À tous les utilisateurs des systèmes suivants : Cios VA30

Nom de produit/nom commercial :	Cios Spin,	EU-SRN	DE-MF-000006122
	Cios Alpha,	Date	Septembre 2023
UDI-DI :	Cios Flow	ID action corrective	AX036/23/S
	04056869153506,		
	04056869153490,		
	04056869246628

Informations de sécurité (CSI) relatives à une action corrective sur site

Objet : Respect des nouvelles exigences des normes DIN et CEI par les systèmes Cios VA30

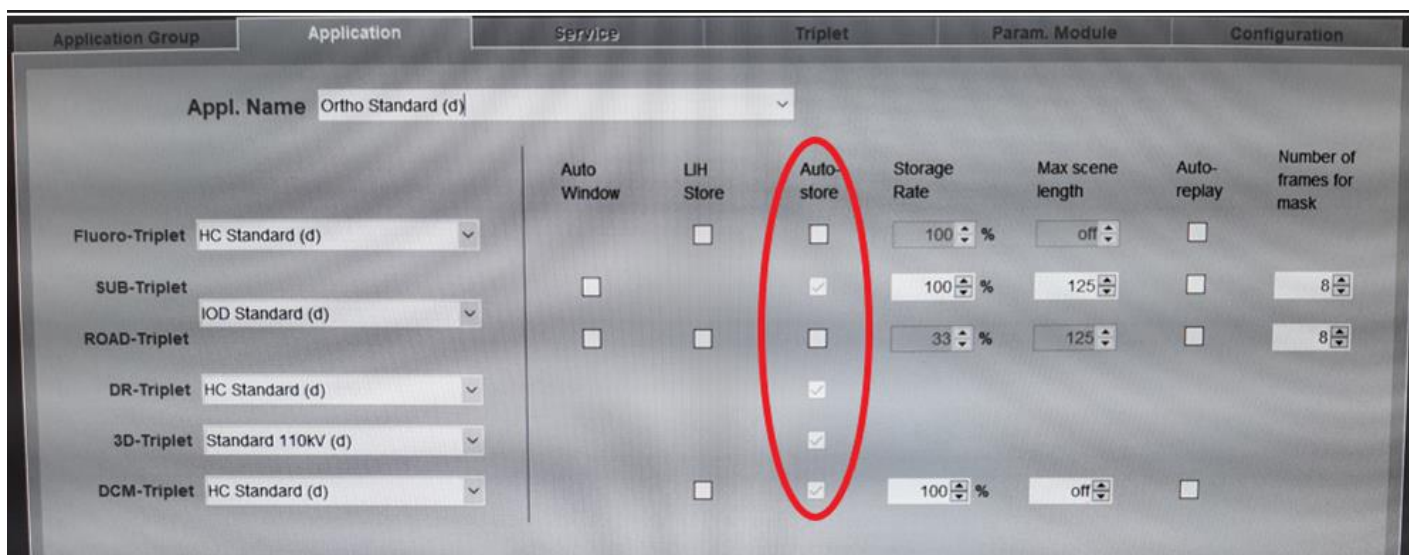
En mode 3D, lorsque l'information d'orientation du patient est importante pour la procédure, l'utilisateur peut prédéfinir l'orientation du patient "L/R" (left/right pour gauche/droite) et cette information de latéralité sera sauvegardée avec l'image clinique (voir ci-dessous la capture d'écran de l'interface utilisateur).
